Commissione Tecnica PNRR-PNIEC

Parere n. 74 del 24/10/2022

Progetto	<p><i>Istruttoria Valutazione Impatto Ambientale</i> Progetto di un impianto agro-voltaico della potenza elettrica di 45,4779 MW DC e 37,800 AC, sito Comune di Ascoli Satriano (FG) in località “Mezzaluna Grande”, con relative opere connesse nei comuni di Castelluccio dei Sauri (FG) e Deliceto (FG), da collegare al futuro ampliamento della Stazione Elettrica (SE) della RTN.</p> <p>ID_VIP: 7538</p>
Proponente	<p>INE MEZZANA GRANDE S.R.L.</p>

Figura 1. Ortofoto dell'impianto in progetto, del cavidotto esterno MT e della stazione Terna S.p.A. da realizzare (FG0AS01_PD01_04)

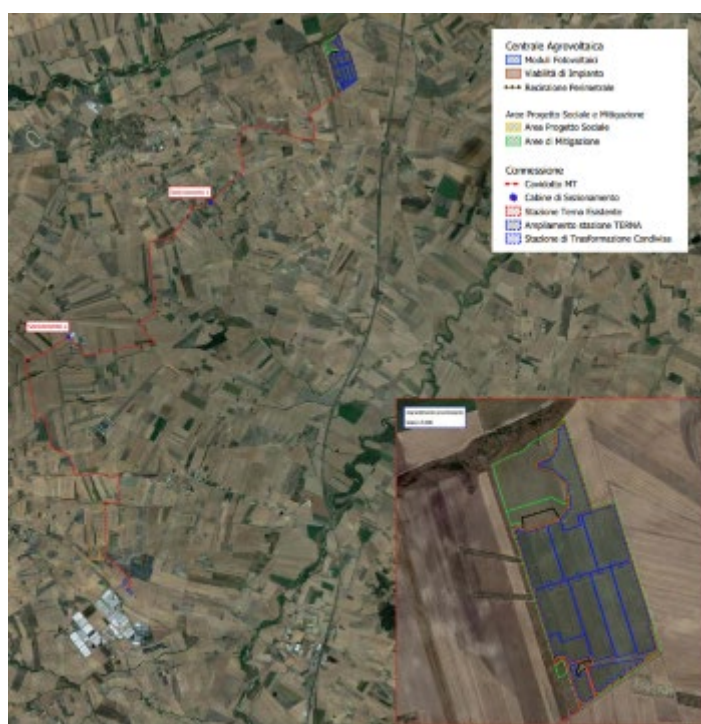
La Commissione, valutata la documentazione presentata e all'esito delle verifiche, ritiene esaustivo lo studio effettuato dal Proponente sulla scelta delle alternative progettuali volte a minimizzare l'impatto ambientale. Tuttavia, la Commissione non ritiene possibile valutare un eventuale nuovo tracciato del cavidotto di connessione in una zona più vicina all'impianto e pertanto tale parere viene espresso positivamente rispetto al tracciato già proposto, come rappresentato in Figura 1.

Figura 11. Ortofoto della ZSC IT 9110032 - "Valle del Cervaro – Bosco dell'Incoronata"

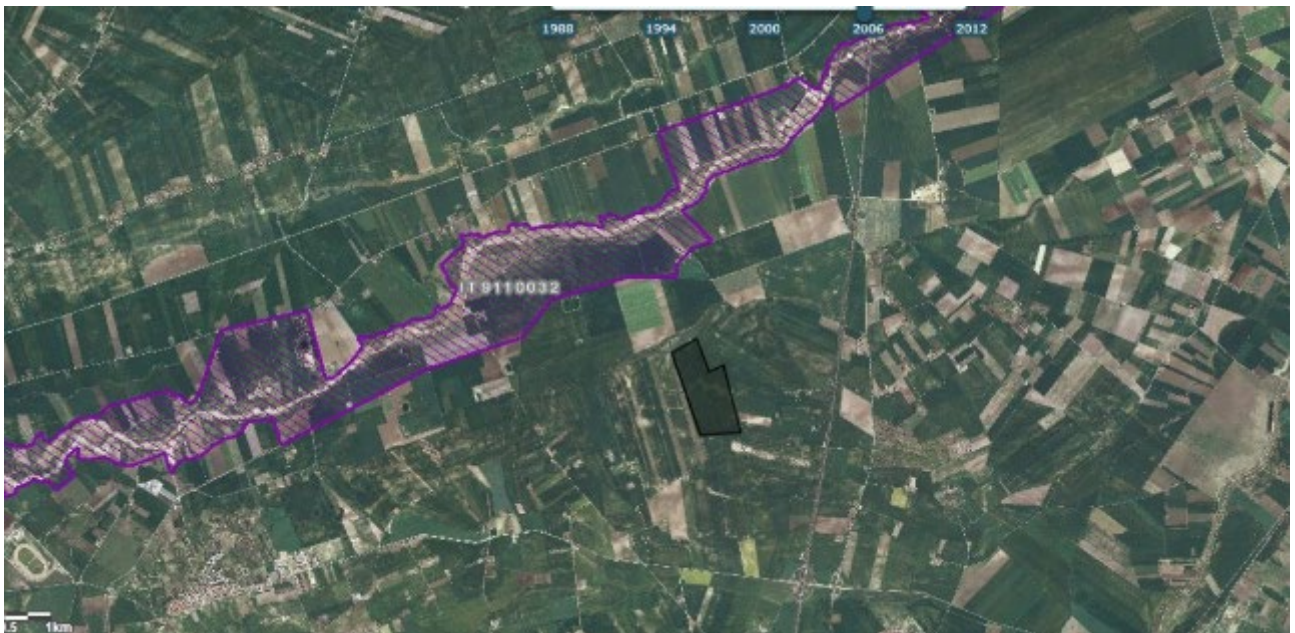
Inoltre, l'area oggetto d'intervento risulta essere distante circa 715m dalla ZSC IT 9110032 - "Valle del Cervaro – Bosco dell'Incoronata" che si estende a Nord dell'impianto agrivoltaico in progetto, lungo il torrente Cervaro (FG0AS01_SIA_02). Tale area è ritenuta di pregio dal punto di vista naturalistico e conservazionistico.

Pur non rilevando una incidenza diretta su questa area, la Commissione ritiene che si debbano adottare particolari accorgimenti durante la fase di cantiere evitando attività che possano recare disturbo all'ornitofauna presente evitando lavorazioni particolarmente rumorose durante i periodi di passaggio e/o riproduzione delle specie più sensibili.
